**INFORME DE
AUDITORÍA TÉCNICA EXTERNA
LM-AT-82-08**

**EVALUACIÓN DE LOS DISPOSITIVOS DE SEGURIDAD Y
CONTROL TEMPORAL DE TRÁNSITO EN ZONAS DE TRABAJO
EN PROYECTOS DE CONSERVACIÓN VIAL**

**PROYECTOS DE CONSERVACIÓN VIAL DE LA RED VIAL NACIONAL
LICITACIÓN PÚBLICA LP-01-2005**

NOVIEMBRE 2008

Figura No. 3. Croquis del área de prevención, antes de la zona de trabajo (no está a escala).
(27 de febrero de 2008, Ruta 21)

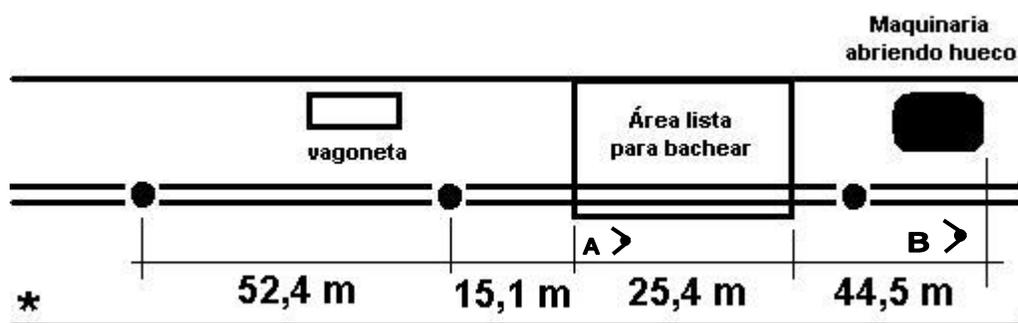
En la próxima página se encuentra la Figura No. 3, la cual muestra un croquis de la configuración aproximada de conos observada durante la visita realizada. Se midieron las distancias con un odómetro y se hizo un levantamiento de los dispositivos de control. En este croquis se especifica la separación entre conos.

Tal como se observa en la figura, antes de llegar a la zona de trabajo (área de transición) se encuentran 3 conos, donde se ubica uno de los dos abanderados, y en el área de prevención se colocaron 8 conos, espaciados en promedio cada 48 metros.

En el croquis (el cual no está a escala), se muestran cada una de las distancias de separación entre estos dispositivos, siendo la menor de 35.5 m, y la mayor de 64.7 m. Estas distancias no cumplen con lo que especifica el manual técnico al cual hace referencia el cartel de licitación.

Según se indica en el capítulo 6 del Manual Centroamericano de Dispositivos Uniformes para el Control de Tránsito (SIECA, 2000), la separación máxima entre los dispositivos canalizadores es una distancia equivalente a **1/5 (un quinto) de la velocidad en km/h**, expresada en metros. La velocidad máxima medida por el equipo auditor en esta carretera (en la zona de aproximación al área de trabajo), fue de 75 km/h⁵; para una separación máxima asociada de 15 metros entre cada elemento canalizador. La velocidad mínima medida fue de 60 km/h; para una separación máxima asociada de 12 metros. Es decir, entre menor sea la velocidad de circulación, menor es la distancia de separación de los dispositivos canalizadores. Justamente en la zona de trabajo, hay velocidad restringida de 25 km/h debido a una zona escolar (ver Fotografía 10); y esta velocidad sugiere una separación de 5 metros entre dispositivos canalizadores.

Figura No. 7. Croquis de la zona de trabajo en la Ruta 131, y la señal vertical colocada (no está a escala). (26 de febrero del 2008, Ruta 131)

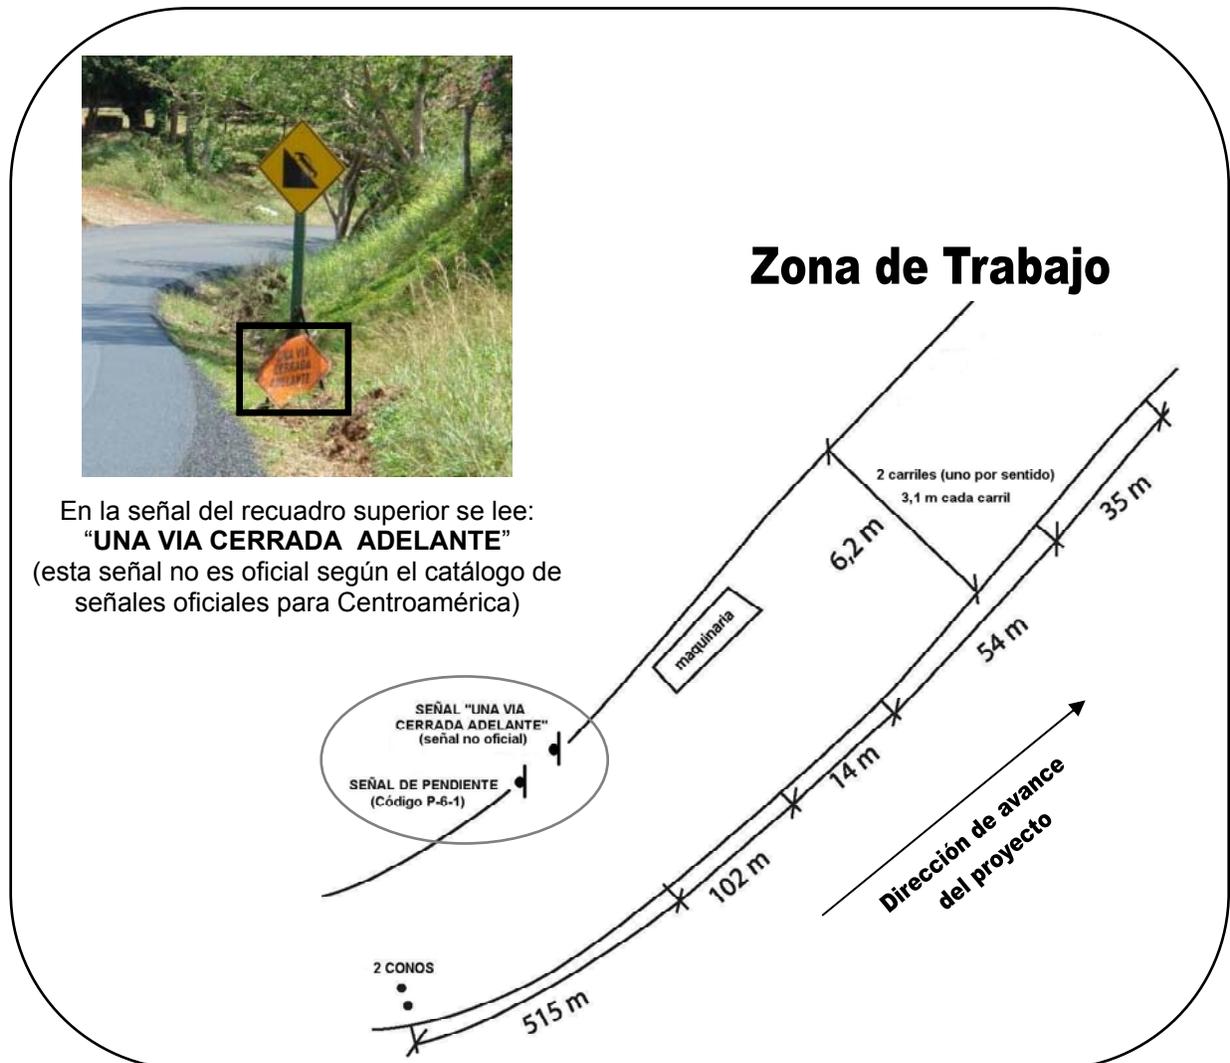
En el caso específico del proyecto de la Ruta 131 (sobrecapa asfáltica), únicamente se observó una señal vertical, la cual se muestra en la Figura No. 7. Esta señal no está colocada adecuadamente según lo anteriormente expuesto, ya que su altura no cumple con el mínimo de 30 cm. En el croquis (el cual no está a escala) se aprecia la ubicación aproximada de esta señal. Tal como se observa, la zona de trabajo se encuentra antes de llegar a esta señal, no cumpliendo con su función de alertar a los conductores sobre las obras en la vía. La obra avanzó, pero la señal no se cambió de lugar, lo cual es obligatorio hacer en frentes móviles.
